Einladung

Hiermit lade ich Sie zu einer **öffentlichen/nichtöffentlichen Sitzung des Rates der Gemeinde Riede** am Dienstag, dem 23. Februar 2016, 19:30 Uhr, in Riede, Gasthaus Scholvin-Ortmann, Bremer Str. 68, ein.

7. Beratung und Beschlussfassung über eine Stellungnahme zum 2. Entwurf der Neuaufstellung des Regionalen Raumordnungsprogramms des Landkreises Verden.
(DS-Nr. R.4.17.192 ist beigelegt.)

8. Beratung und Beschlussfassung über die Erteilung des gemeindlichen Einvernehmens für die Errichtung und den Betrieb von fünf Windkraftanlagen in Riede nördlich der Straße Kuhdamm.
(DS-Nr. R.4.17.197 ist beigelegt.)

**RROP neu Windenergie
Konfliktkarte
Westlich Riede Th_02
LK 01/2016**

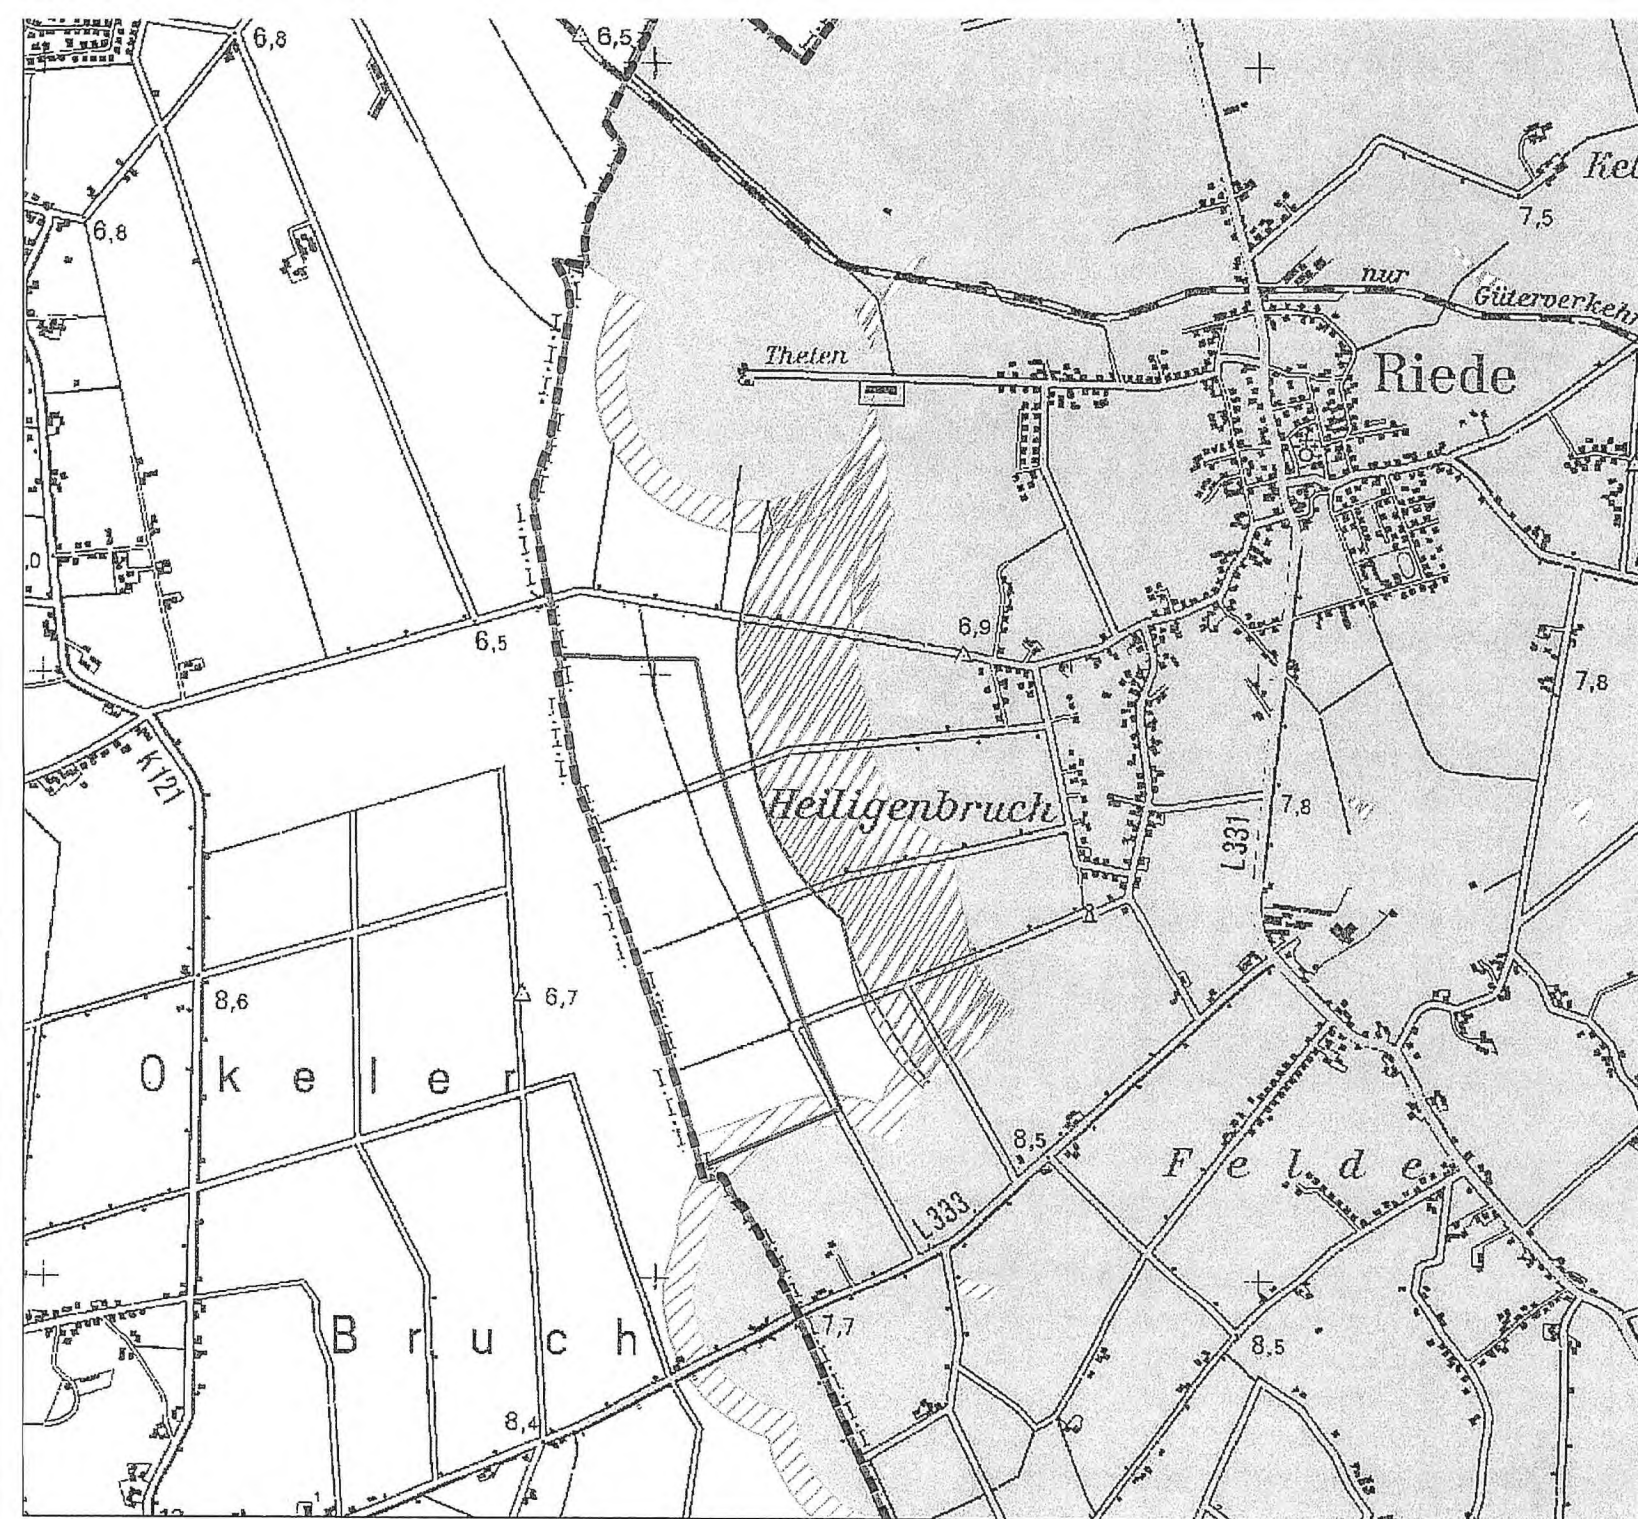
Das Hauptthema in Riede ist der geplante neue Windpark. Gegenüber dem 1. Entwurf hat sich nicht viel verändert. Die Fläche für den Windpark ist im Süden etwas verkleinert worden. Aber ansonsten hält der Landkreis Verden an der Ausweisung fest.

Herr Winkelmann aus Riede geht auf den geplanten Windpark in Riede ein. Der Gemeinderat hat sich ja mehrheitlich gegen diesen Windpark ausgesprochen. Er persönlich sieht es auch sehr kritisch. Er hat Spekulationen gehört, dass der Standort Syke-Okel wegfällt. Deshalb kann er nicht verstehen, wieso der Windpark in Riede nach Norden noch um so viel erweitert wird. Im Übrigen bestehe im Norden ein entsprechendes Vorranggebiet für Natur und Landschaft und dies würde dem Windpark widersprechen.

Frau Vesper ergänzt, dass im Norden kein Vorranggebiet geplant ist, sondern nur ein Vorbehaltsgebiet. Deshalb sieht sie in diesem Gebiet den Naturschutz nicht so streng.

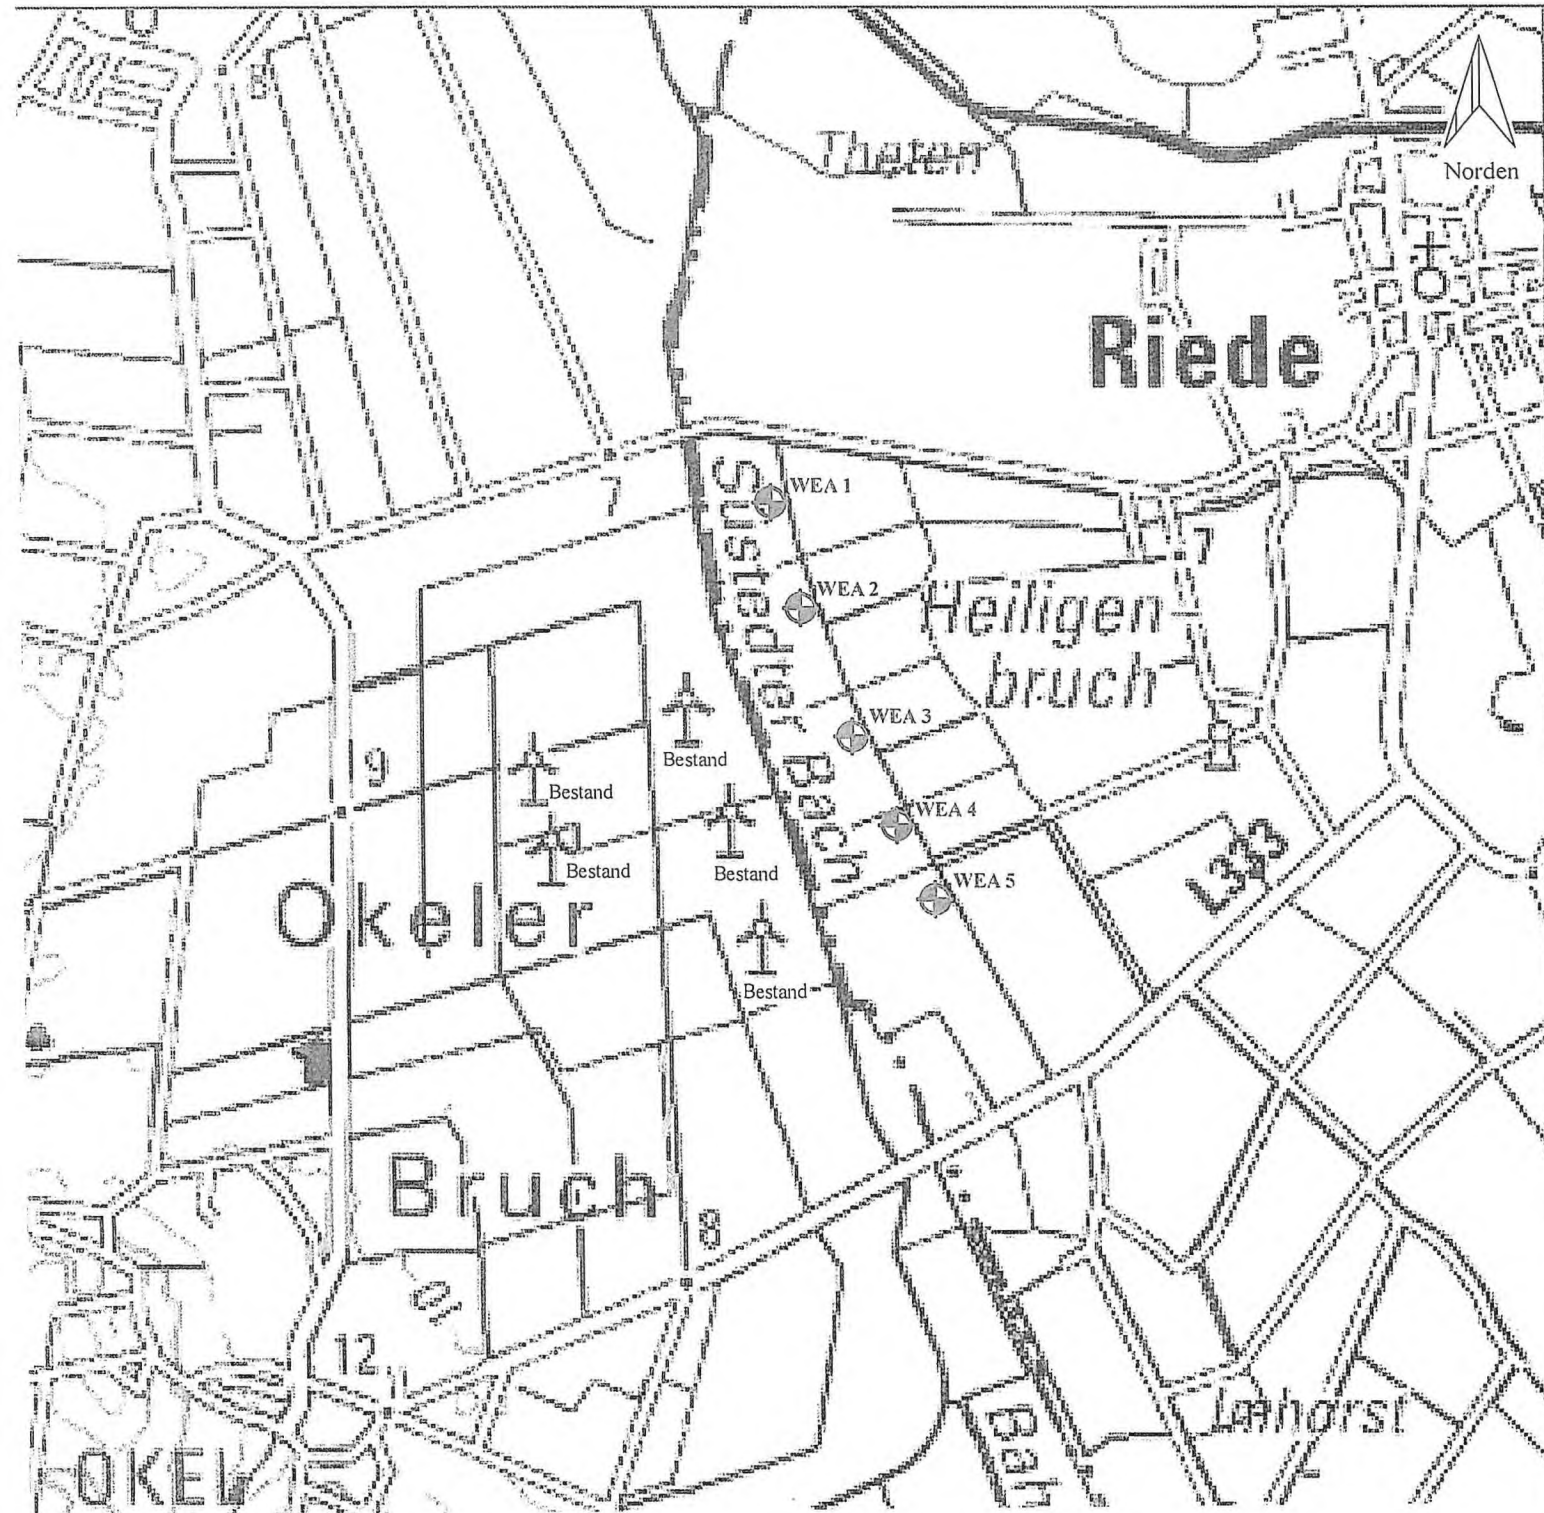
1. Das Vorhaben widerspricht den Darstellungen des wirksamen Flächennutzungsplanes der Samtgemeinde Thedinghausen. Das Vorhaben liegt im Außenbereich gem. § 35 BauGB. Im Außenbereich hat der Gesetzgeber in § 35 Abs. 3, letzter Absatz, den so genannten Planvorbehalt eingefügt. Danach stehen in der Regel öffentliche Belange dem Vorhaben entgegen, wenn im Flächennutzungsplan eine Ausweisung an anderer Stelle erfolgt ist. Die Samtgemeinde Thedinghausen hat eine Flächennutzungsplanung für Windparks aufgestellt. Der Bereich Riede ist in diesem Flächennutzungsplan nicht enthalten. Der Rat der Gemeinde Riede sieht die Ausschlusswirkung des Flächennutzungsplanes als gegeben an und verweist darauf, dass erst eine wirksame Flächennutzungsplanänderung für den Windpark Riede durchgeführt werden muss. Der Landkreis Verden hat die Rechtsauffassung der Verwaltung in einem Schreiben bestätigt (siehe Anlage 3 b).

2. Dem Vorhaben steht der Rechtsbelang entgegen, dass nach § 35 Abs. 1 BauGB die ausreichende Erschließung in diesem Fall nicht gesichert ist. Die Erschließung soll über den Kuhdamm und dessen Verlängerung erfolgen. Dieser Weg ist nach dem Bestandsverzeichnis der Samtgemeinde Thedinghausen nicht öffentlich gewidmet. Das Vorhaben des Rindviehbetriebes wurde im vorderen Bereich über eine öffentliche Baulast erreicht. Im Übrigen ist der Weg lediglich nur bis zur ersten geplanten Windkraftanlage mit einer alten Betonplattenfahrbahn ausgebaut. Diese reicht für die Erschließung nicht aus. Im weiteren Verlauf ist die Straße überhaupt nicht befestigt.

4. Gegen die Genehmigung des Windparks spricht die starke Beeinträchtigung des Land-
schaftsschutzgebietes LSG-VER 53 (Heckenlandschaft bei Riede). Das LSG-VER 53 ist
vom geplanten Windpark ca. 1000 m entfernt. Im gültigen RROP von 1997 ist für den be-
troffenen Bereich ein Vorsorgegebiet für Natur und Landschaft festgesetzt. Diese Festset-
zung macht im Hinblick auf das LSG-VER 53 Sinn. Schutzzweck vom LSG-VER 53 ist
u.a. Folgendes:

5. Gem. § 35 Abs. 3 Nr. 5 BauGB stehen dem Vorhaben öffentliche Belange entgegen,
wenn das Vorhaben Belange des Naturschutzes beeinträchtigt. Dies ist aus der Sicht der
Gemeinde hier gegeben. In dem Gebiet kommen die unter Artenschutz stehenden Rohr-
und Wiesenweihen vor. Diese Art wird durch den geplanten Windpark beeinträchtigt.
Dies ist dem vorliegenden faunistischen Gutachten zu entnehmen. Hierzu siehe auch die
Stellungnahme der Gemeinde Riede zum neuen Regionalen Raumordnungsprogramm.

Verwaltungsseitig wird daher vorgeschlagen, aus den vorstehend genannten rechtlichen Gründen das Einvernehmen gem. § 36 BauGB zum Vorhaben zu verweigern.
